改善箇所説明図

(2007-2009年式 FRR90, FSR90)

左側面視

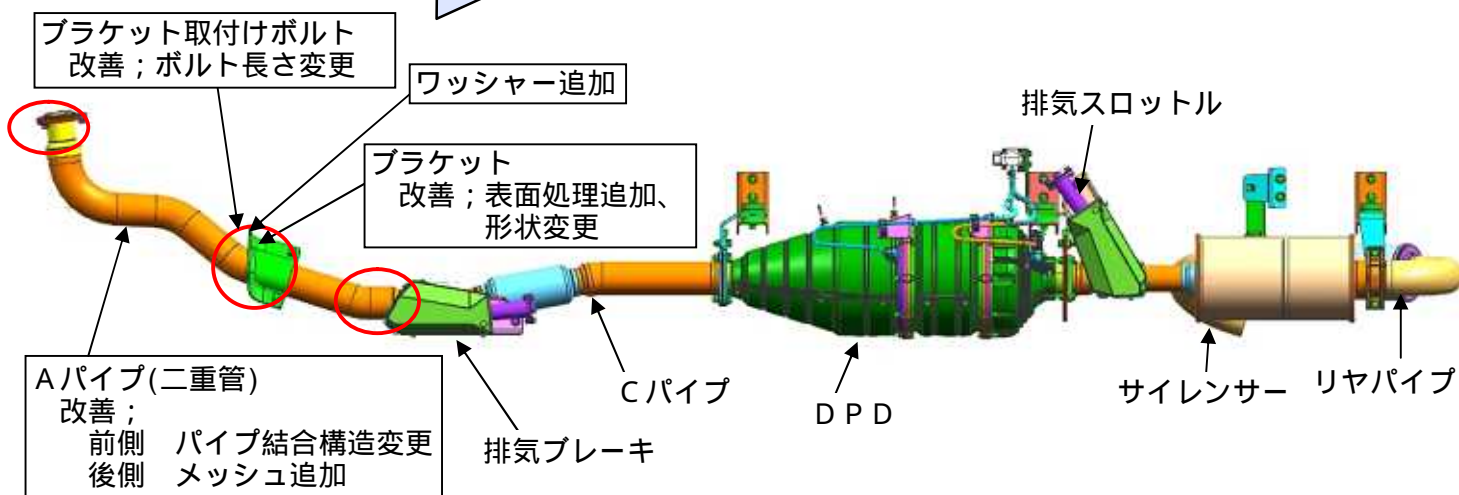
中型トラックにおいて、排気管の構造が不適切なため、エンジン回転による共振、および冷熱の繰り返しにより排気管に過大な入力が発生し、排気管、排気管ブラケット、クランプ等に亀裂が生じることがある。そのため、そのままの状態で使用を続けると、最悪の場合、騒音が増大するおそれがある。

全車両、排気管、排気管ブラケット、クランプを対策品に交換する。尚、対策部品の準備に時間を要し、車両型式毎に不具合発生箇所が異なるため、不具合件数の多いものから恒久対策を行う。
 暫定対策; 排気管周辺より異音が発生している等、異常を感じた場合には点検を行い、不具合部位に亀裂が確認された場合は、新品に交換または修理を行う。
 恒久対策開始時期(予定) 2014年7月

識別 : 恒久対策済車には、バッテリーボックス前側フレームに水色シールを貼付する。
 暫定対策済車には、バッテリーボックス前側フレームに黄色シールを貼付する。
 注 : は、措置する部品を示す。
